**Avis délibéré de la Mission Régionale d'Autorité environnementale  
de Nouvelle-Aquitaine  
sur le projet de parc photovoltaïque dans  
la commune de Taller (40)**

n°MRAe 2022APNA146

dossier P-2022-13265

**Localisation du projet :** Commune de Taller (40)  
**Maître(s) d'ouvrage(s) :** société CPES Taller  
**Avis émis à la demande de l'Autorité décisionnaire :** la préfète des Landes  
**En date du :** 17 octobre 2022  
**Dans le cadre de la procédure d'autorisation :** permis de construire / autorisation environnementale  
L'Agence régionale de santé et la préfète de département au titre de ses attributions dans le domaine de l'environnement ayant été consultées.

Cartographie des habitats naturels (extrait de l'étude d'impact page 65)

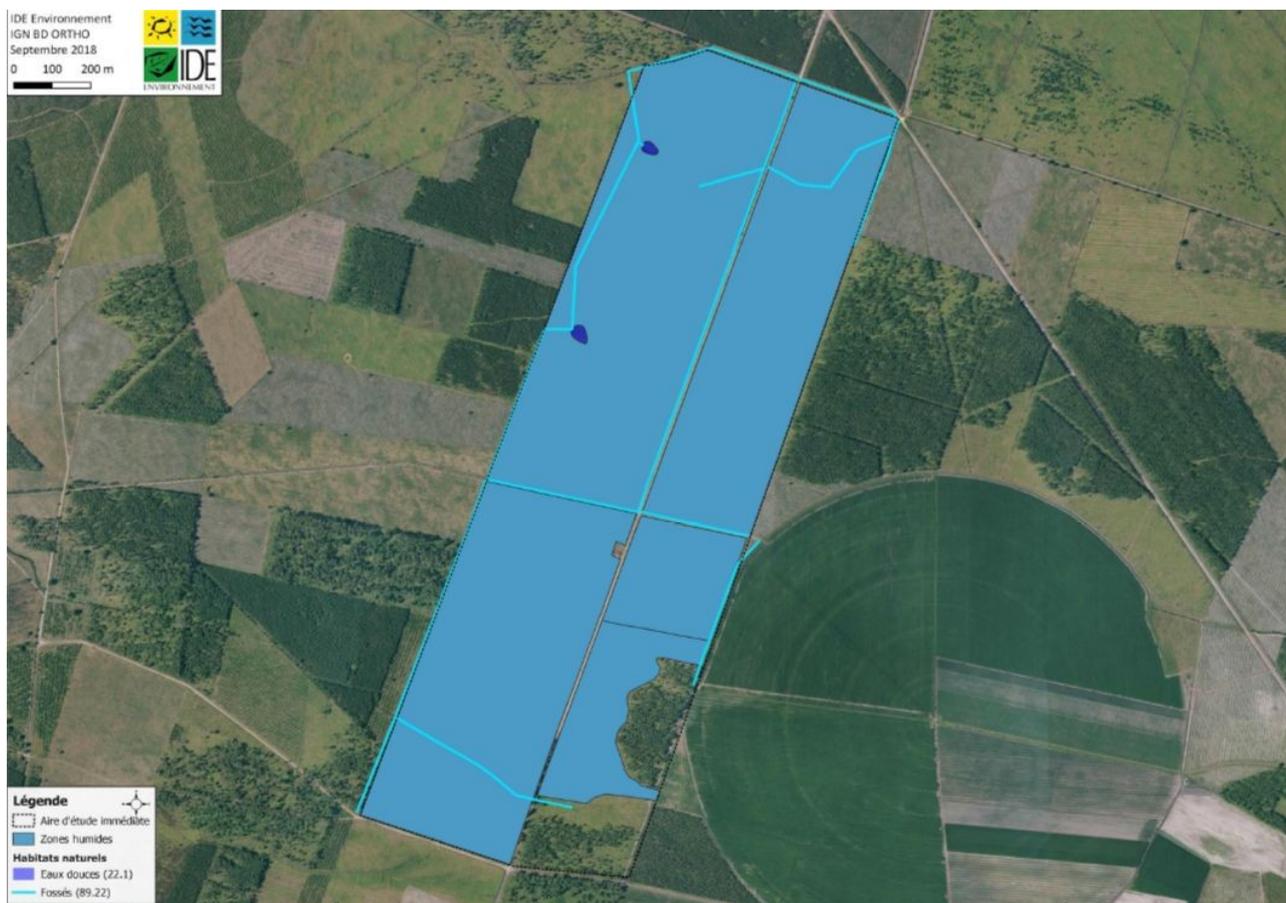
**Pour le milieu naturel, la MRAE note que le site retenu pour l'implantation du parc photovoltaïque présente des enjeux forts en matière de zones humides et de biodiversité sur la quasi-totalité de l'emprise.**
